Modulo per la presentazione delle osservazioni per i piani/programmi/progetti sottoposti a procedimenti di valutazione ambientale di competenza statale

ID: Codice procedura (ID_VIP/ID_MATTM): 12691

“Progetto di un impianto eolico denominato "Pitigliano" ubicato nei comuni di Pitigliano (GR) e Sorano (GR) costituito da 20 (venti) aerogeneratori di potenza nominale 7,0 MW per un totale di 140,0 MW con relative opere connesse ed infrastrutture indispensabili”

OSSERVAZIONI

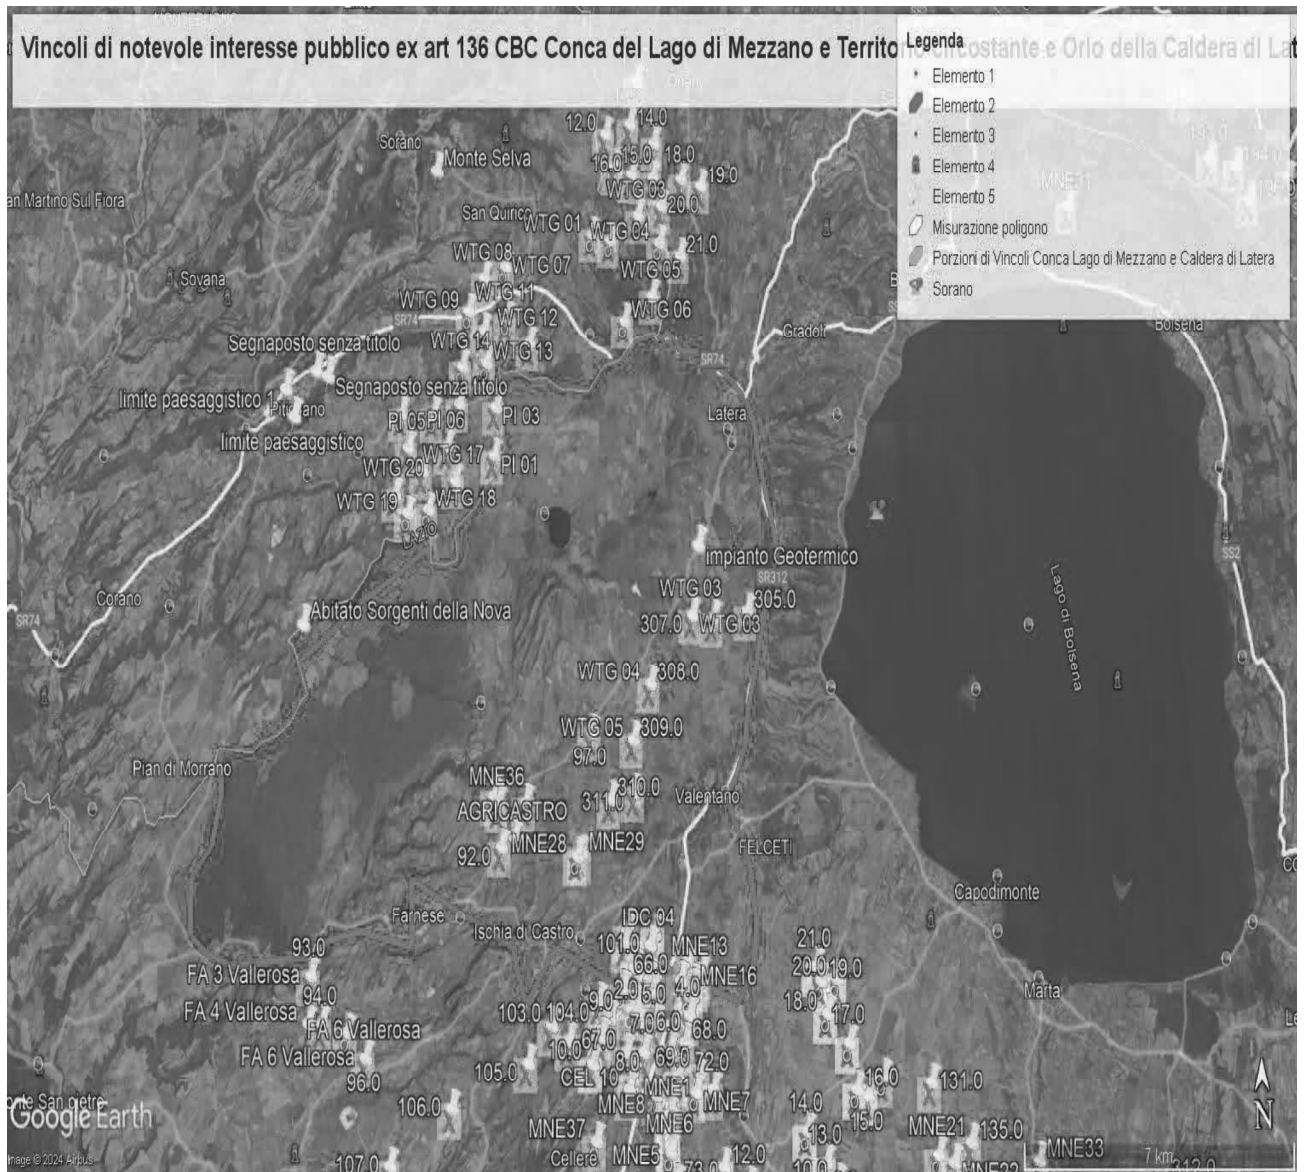
Al contrario si evidenzia che l'impianto eolico industriale citato non solo ricadrebbe con tutti e 20 gli aerogeneratori all'interno delle fasce di rispetto di 3 km di due vincoli paesaggistici di notevole interesse pubblico esistenti nella Regione Lazio e con una parte di essi nel vincolo paesaggistico del Centro abitato di Sorano (GR) quindi in aree non idonee all'installazione di impianti di energia rinnovabile. Addirittura, alcuni aerogeneratori sarebbero ubicati a poche centinaia di metri dai perimetri dei due vincoli paesaggistici laziali ex art 136 del CBC.

Come è illustrato nell'immagine si ribadisce che l'impianto industriale "Pitigliano" ricade completamente all'interno delle fasce di rispetto dei due vincoli di notevole

IMMAGINE n. 2 Impianto eolico industriale “Pitigliano” e distanze aerogeneratori dai Vincoli della Conca del Lago di Mezzano...

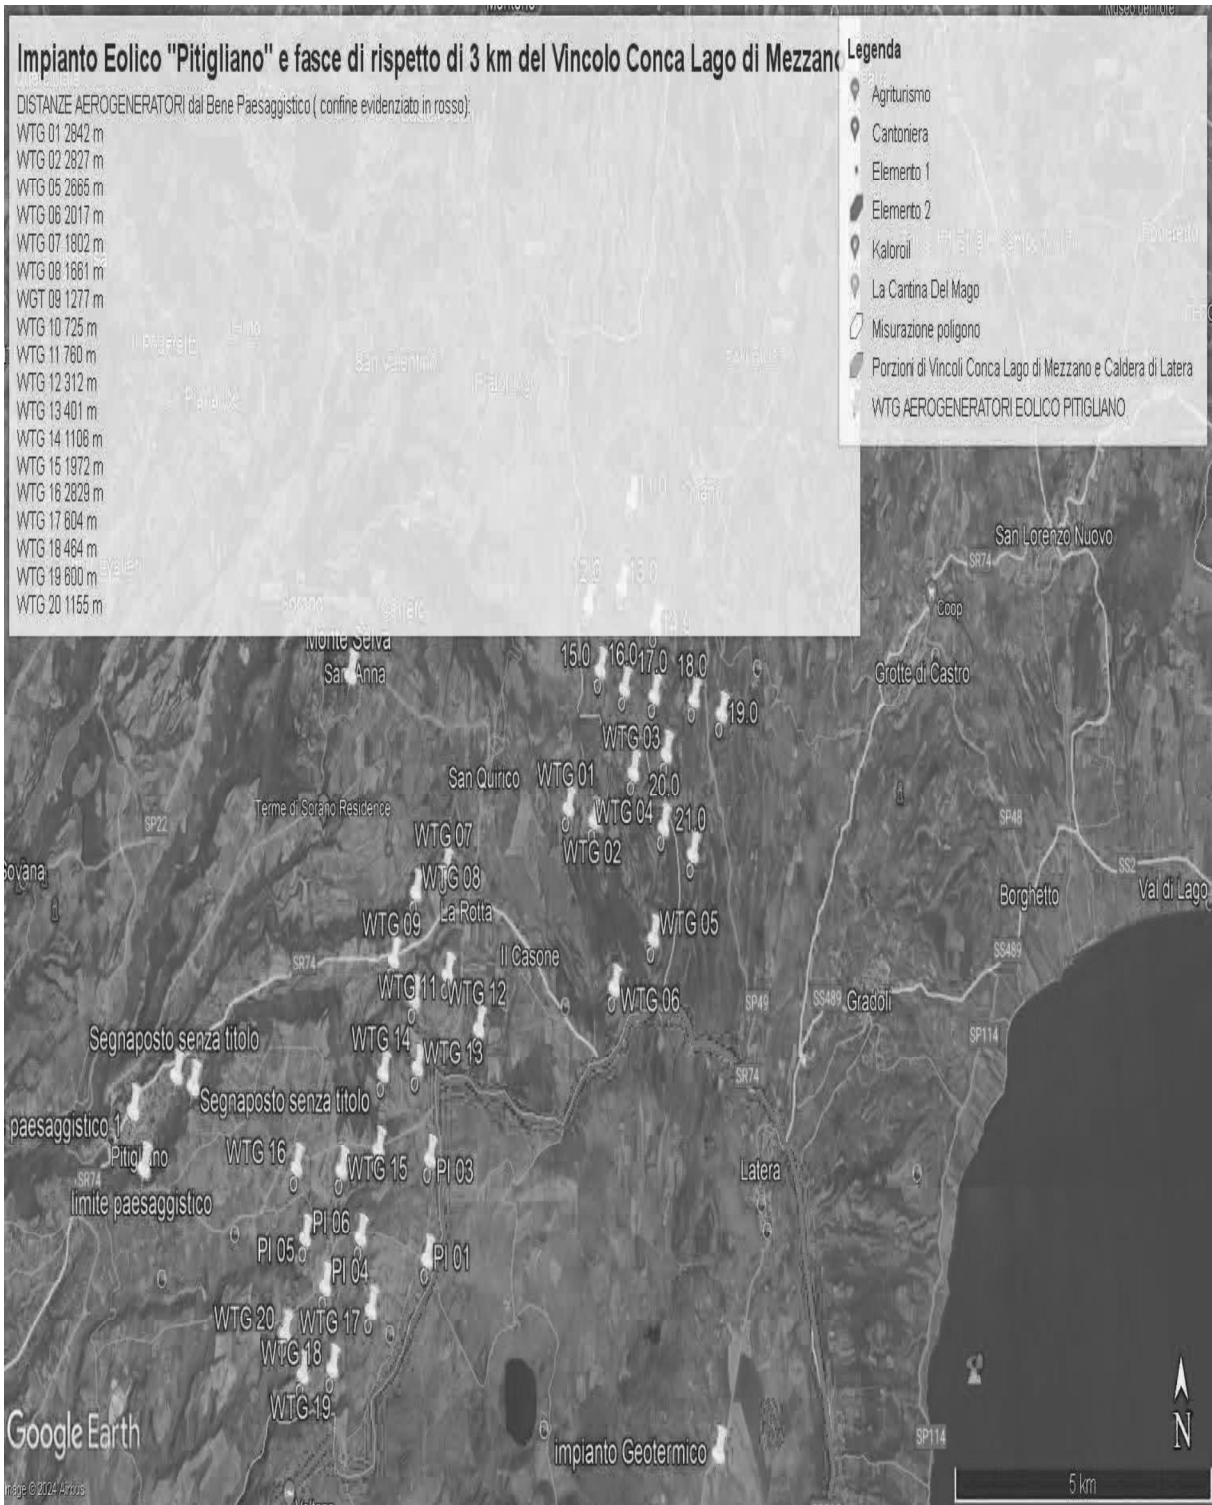
Inoltre, come sostiene la Proponente parte dell'impianto si verrebbe a trovare a 3,5 km dal centro abitato di Sorano. Infatti, tre degli aerogeneratori WTG 08, 09, 10 sono addirittura all'interno delle fasce di rispetto dei 3 km del suo vincolo paesaggistico di notevole interesse pubblico ex art 136 del CBC. Si evidenzia che così si crea
